張嘉玲建築師事務所
廠商釋疑回覆意見表

工程名稱：嘉義市灰渣掩埋場暨公共設施興建工程				
主辦機關：嘉義市政府環境保護局			設計單位：張嘉玲建築師事務所	
依據文號：			回覆日期：2023/10/02	
書圖版次名稱：				
項次	編號章節	釋疑內容	澄復說明	備考
1	A1-29	<p>圖說瑕疵 圖說顛倒，且簽章位置錯誤</p>  <p>不相關之內容放置於一張圖說 如本案面積計算，不應放置工務所圖說，與面積計算無關。</p> 	<p>1. 原 A1-29 圖說顛倒，後續納入圖說修正。</p> <p>2. 調整紅框圖樣由原 A2-18 移至 A8-3，後續納入圖說修正。</p>	
2		<p>應提供完整建造執照資訊，包含備註事項 應清楚說明本案建築物申請使用之類組及建造執照備註應辦事項。</p>	<p>本案建築物概要表補充建照備註事項、建築物申請使用類組及加註事項表等資訊，後續納入圖說修正。</p>	
3		<p>招標文件疑有限制競爭態樣</p>	<p>依《政府採購法》第 26</p>

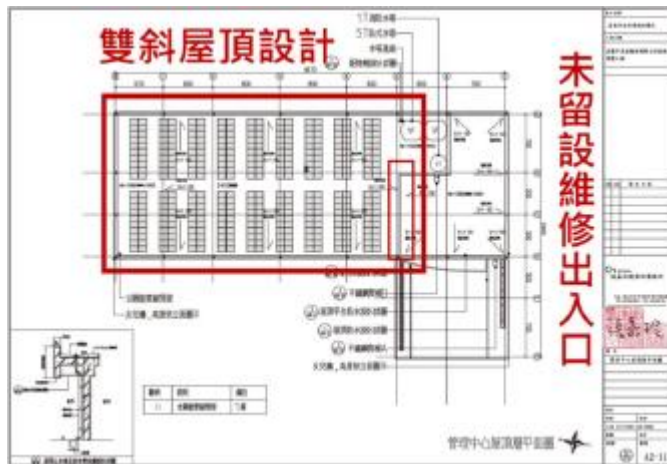
(4) 未清楚說明立面裝飾細部圖說

圖說未見立面裝飾，是否為本案工程範圍。如果是，機關應提供相關細部設計圖說，包括但不限於下列圖說及資訊：細部設計圖、各單元平面及剖面、立面裝飾與窗外之關係並確認使否有預埋件等。

(5) 屋突層設計不一致

從平面圖應為雙斜設計，但剖面為單斜設計，應澄清說明此外該未留設太陽能板維修出入口。

(6) 圖說不一致

屋頂水塔位置構造不一致（平頂還是斜屋頂？），且 5T 水塔為何種形式？應澄清說明。

(7) 不合理處

屋頂層爬梯設計位置顯不合理，且平面、剖面圖說不一致。

6. 本案為單斜屋頂，截圖位置並非同朝向，剖面方向不同，圖 A4-8 剖面為西北向剖面（西北向剖面屋頂為屋面高點），圖 A4-11 剖面為西南向剖面（側面看為單斜屋頂），兩向剖面呈現屋頂會不同，5T 水塔為五噸臥式水塔，後續納入圖說修正。

7. 本案修正平面及立面爬梯位置，A4-8 為西北向剖面，看不到爬梯，後續納入圖說修正。

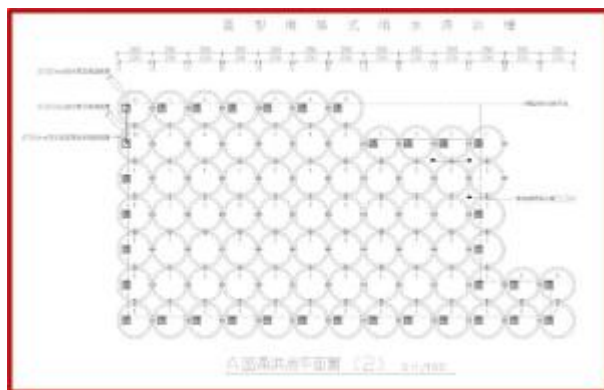
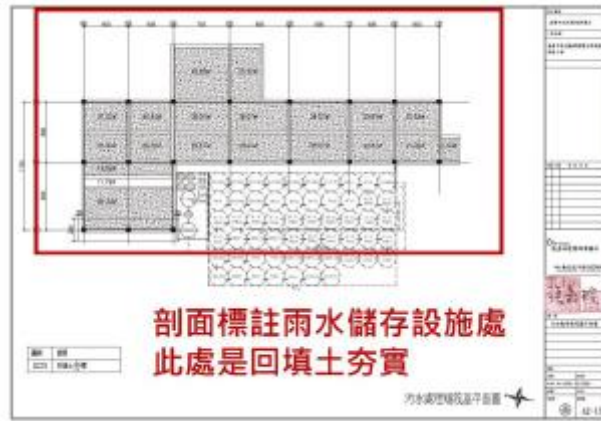
該滯洪池特殊設計是否有特殊用意？明顯與常規設計不同，應澄清說明。

(5) 此外，本案污水處理現設施行設計係屬舊式設計，容量不足，容易阻塞，維護管理不易，成本高且相當費時，建議應更新設計。請機關澄清說明。

(6) 鋼套管工序無法翻用鋼套管，依規定工序施作上會產生土壤擠壓效應，會衍生諸多問題，且嚴重影響工程進度。本案建議採集中槽體或分區槽體設計，目前設計僅適用小規模工程，非適用於本案。請機關澄清說明。

5. 本案為都市計畫區內污水處理廠，每日處理量僅 235CMD，考量掩埋場最終，對都市綠地的區域連結性(八掌溪-本區-公共空間)，宜設計地下地下槽體曝氣分區槽體規則方式，且符合污(廢)水處理設計規則設置。
污水處理廠設計處理量 = 235 CMD(綜合廢水量為 235CMD(含 35CMD 水

肥))，設計許可進流水質採 BOD₅=771 mg/L；COD=2799 mg/L；TSS=1376 mg/L；油脂=30mg/L；設計許可放流水質採 BOD₅=50 mg/L；COD=150 mg/L；TSS=50 mg/L；油脂=15mg/L，放流水標準符合行政院環境保護署民國 108 年 04 月 29 日修訂發布之「放流水標準」。後續依水措計畫符合排放標準要求，並取得許可證。
6. 本案污水處理廠及雨水滯洪池採鋼板樁擋土支撐明挖方式，修正圖說資料，並標示鋼板樁設置範圍及鋼板樁圖例，並補充相關預算，後續納入圖說及預算書修正。
